Comune di Gualtieri

Variante Specifica al P.S.C. e al R.U.E.

**Relazione illustrativa di controdeduzione e
approvazione
(Schede Normative dei nuovi ambiti)**

PSC-PIANO STRUTTURALE COMUNALE	
Comune di Gualtieri - Provincia di Reggio Emilia	
SCHEDE D'AMBITO ZONE DI RECUPERO	ZR1

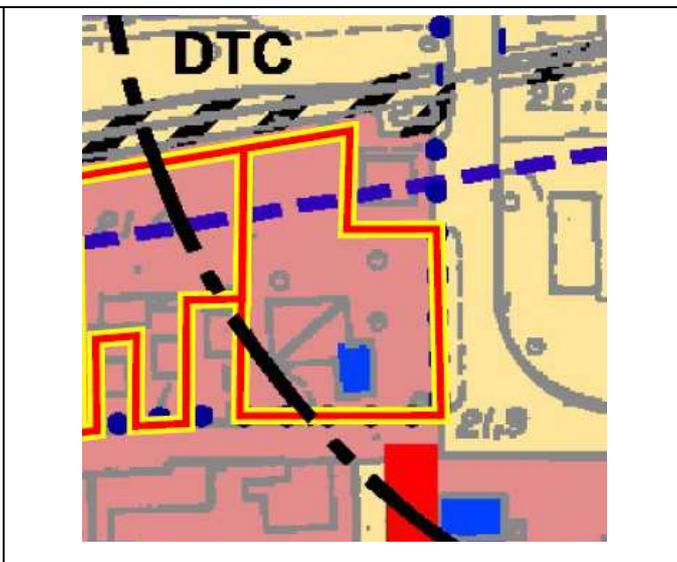
Variante 1

Riguardo alla realizzazione dei parcheggi pubblici nell'area di variante 1 si evidenzia che la variante individua già un lotto fuori comparto destinato a tale realizzazione, così come previsto dal comma 6 art. A-26 della LR 20/2000; al contrario l'intervento di trasformazione proposto non rientra nei casi di possibile monetizzazione delle dotazioni territoriali che vengono elencate al comma 7 dello stesso art. A-26, si ritiene per questo che la clausola dubitativa inserita nell'Atto di accordo per la realizzazione dell'intervento, dove si stabilisce che, se l'area per la realizzazione dei parcheggi non fosse effettivamente disponibile, i parcheggi potrebbero essere monetizzati, non sia coerente con la variante proposta e con la LR 20/2000.

Riserva

Si chiede di confermare, come correttamente previsto nella relazione di variante, l'effettiva realizzazione dei parcheggi pubblici; in caso di difficoltà di reperimento dell'area prevista, il POC potrà prevedere la realizzazione in altra area fuori comparto oppure all'interno dell'area di intervento

Si accoglie la richiesta inserendo nella scheda normativa della variante specifica clausola al fine di rendere cogente quanto richiesto dal parere provinciale; di seguito si riporta il 2° alinea del comma *"Dotazioni territoriali e prestazioni di qualità richieste"* inserito nella Scheda Normativa della variante:

- Reperimento delle aree a parcheggio pubblico = 74 mq (minimo 10mq/37mq di SC oggetto di demolizione e ricostruzione) con un minimo di 6 posti auto nel rispetto degli standard minimi di legge. In caso di difficoltà di reperimento dell'area prevista, il POC potrà prevedere la realizzazione in altra area fuori comparto oppure all'interno dell'area di intervento

PSC-PIANO STRUTTURALE COMUNALE	
Comune di Gualtieri - Provincia di Reggio Emilia	
SCHEDE D'AMBITO ZONE DI RECUPERO	ZR2

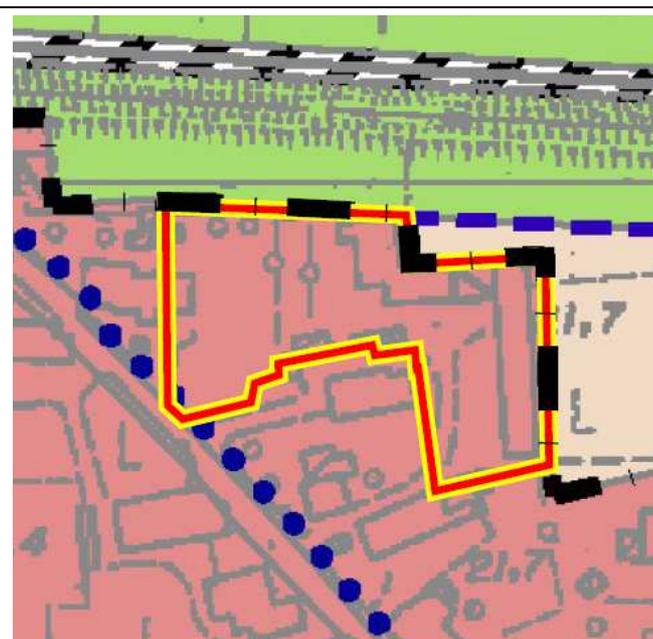
- la previsione di Pieve Saliceto è posta in vicinanza di un fontanazzo, indicato anche nelle cartografie dello “Scenario di evento” del Piano di Emergenza Provinciale – stralcio Rischio Idraulico, che si è ripetutamente attivato in concomitanza degli eventi di piena mono- e bisecolari (cfr. “Evento Fiume Po – Anno 2014”);

- tutte le previsioni sono interessate da scenari di pericolosità, riferibili a piene con tempi di ritorno tra i 100 e 200 anni (P2 – M) legate al reticolo secondario di pianura, così come individuate nelle cartografie della pericolosità del PGRA, e che le analisi geologiche condotte confermano una particolare difficoltà delle aree a smaltire le acque superficiali

- per quanto sopra detto, si chiede che, in sede di approvazione di PSC, siano previste le misure necessarie a diminuire la vulnerabilità degli edifici, sconsigliando anche la realizzazione di piani interrati o di pertinenze con quote inferiori al piano campagna;

Si prende atto di quanto espresso nel parere e, a questo proposito, si inseriscono nelle Schede norma degli ambiti oggetto di variante specifiche prescrizioni al punto denominato: **“MISURE NECESSARIE A DIMINUIRE LA VULNERABILITÀ DEI RISCHI DI ALLUVIONE”**
